Acuerdo 1569 Por el cual se aprueba la incorporación del cambio en los límites de generación y absorción de potencia reactiva de las unidades 1 y 2 de la planta de generación Bajo Anchicayá respectivas curvas de carga

1569

2 Junio, 2022

Curva de carga modificada

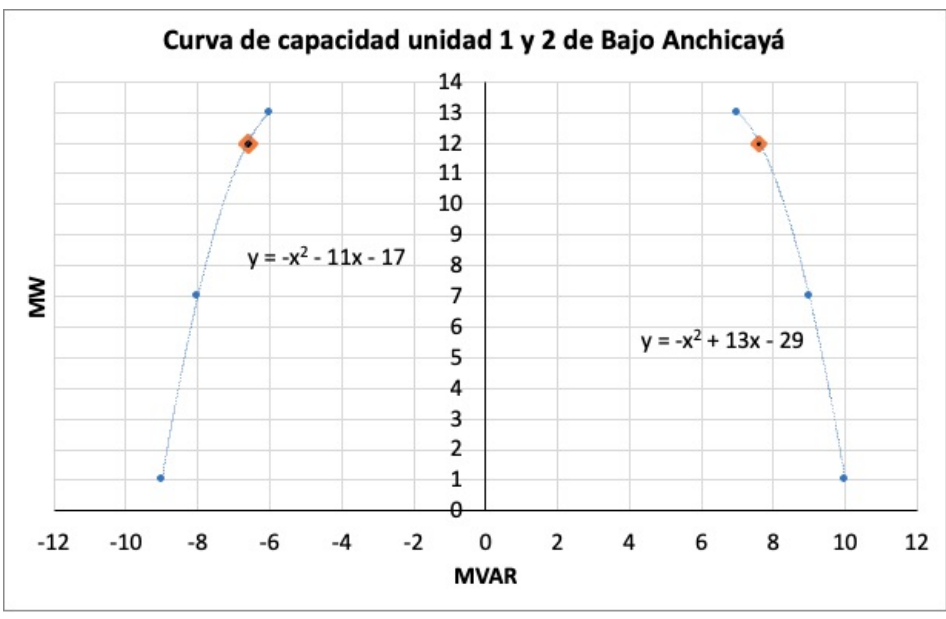
**1** Aprobar la declaración de una nueva curva operativa de carga de las unidades 1 y 2 de la planta de generación Bajo Anchicayá, en las que se define la capacidad para entrega y absorción de potencia reactiva de las plantas en función de la potencia activa generada, como se presenta a continuación:

Planta	Parámetro a modificar	P [MW] Valor Anterior	P [MW] Valor Nuevo	Q [Mvar] Valor Anterior	Q [Mvar] Valor Nuevo
Bajo Anchicayá 1 y 2	Capacidad de absorción de reactivos	1	1	-9	-9
		7	7	-8	-8
		13	12	-6	-6.6
		1	1	10	10

Capacidad de generación de reactivos	7	7	9	9
	13	12	7	7.6
